Изменение № 1 ГОСТ Р 51775—2001 Колесные пары специального подвижного состава. Общие технические условия

Утверждено и введено в действие Приказом Федерального агентства по техническому регулированию и метрологии от 02.11.2009 № 492-ст

Дата введения 2010-05-01

Рисунок В.3 — Схема крепления электрического контакта на бандаже (ободе) колеса

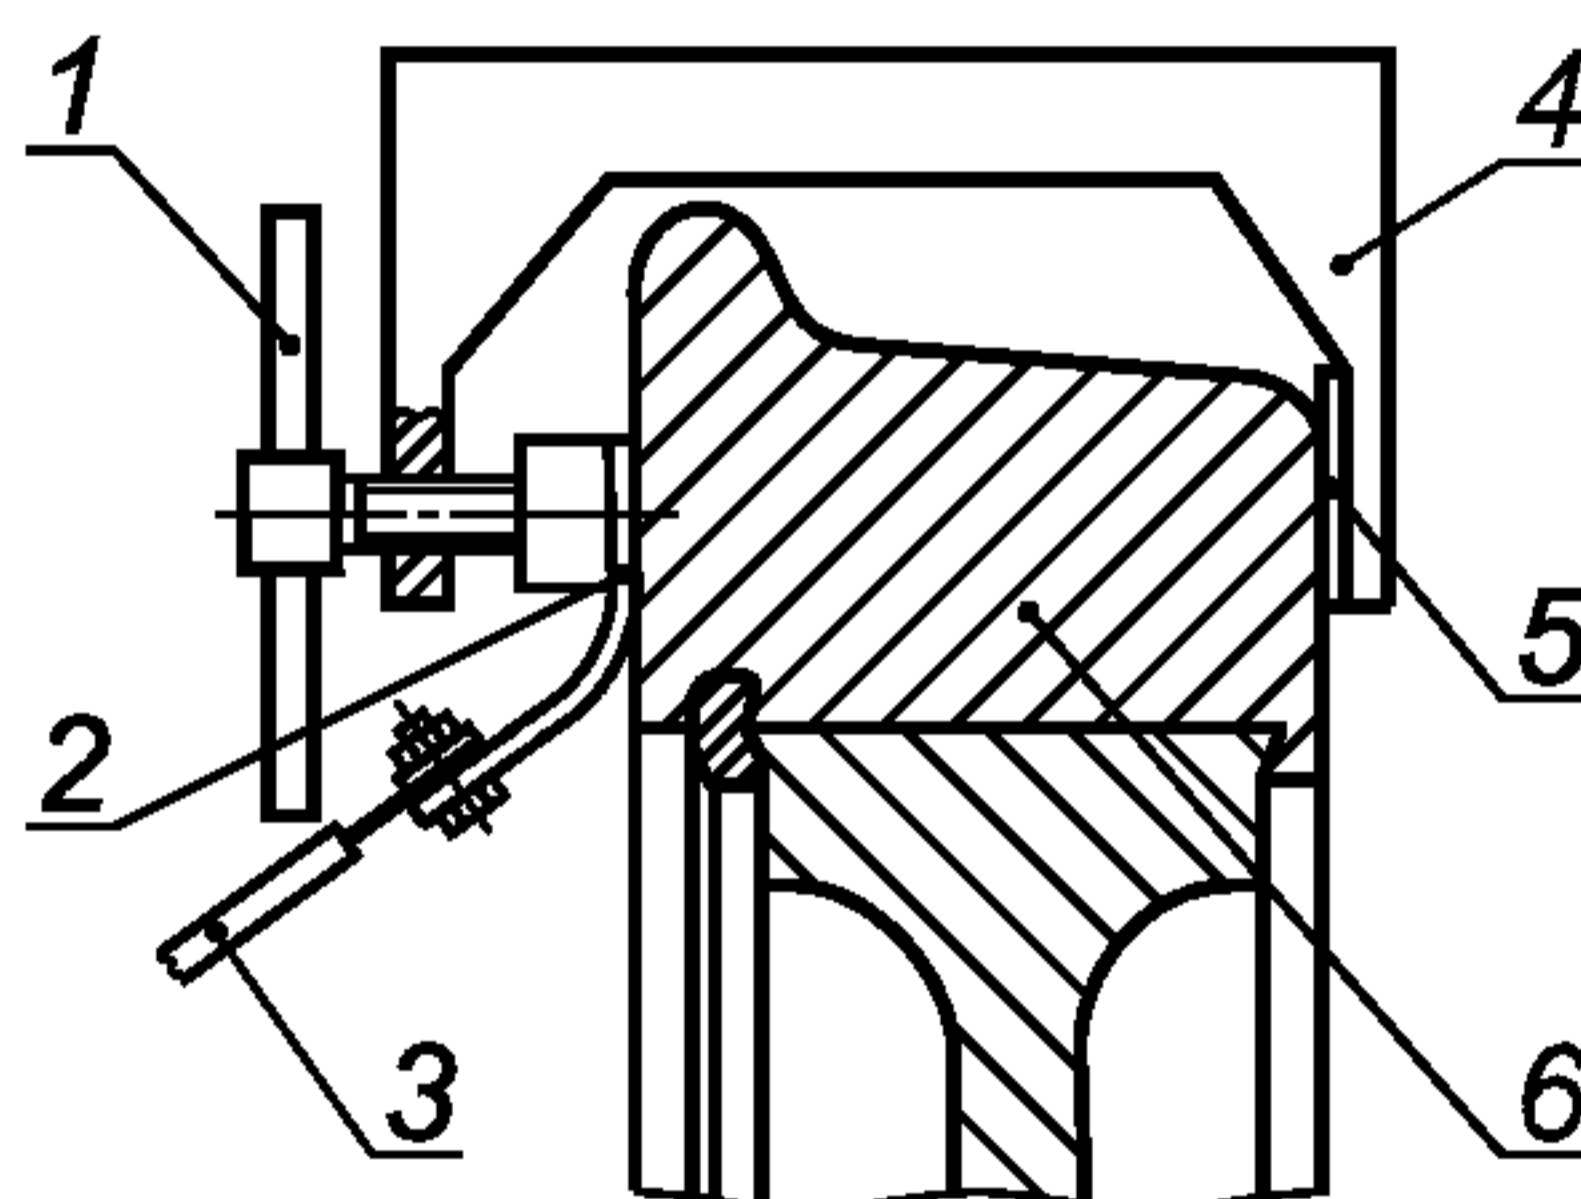
Рекомендуемая схема крепления электрического контакта на бандаже (ободе) колеса приведена на рисунке В.3.

1 — упорный винт; 2 — медная планка; 3 — соединительный провод; 4 — скоба;
5 — электроизоляционный материал; 6 — бандаж (обод) колеса
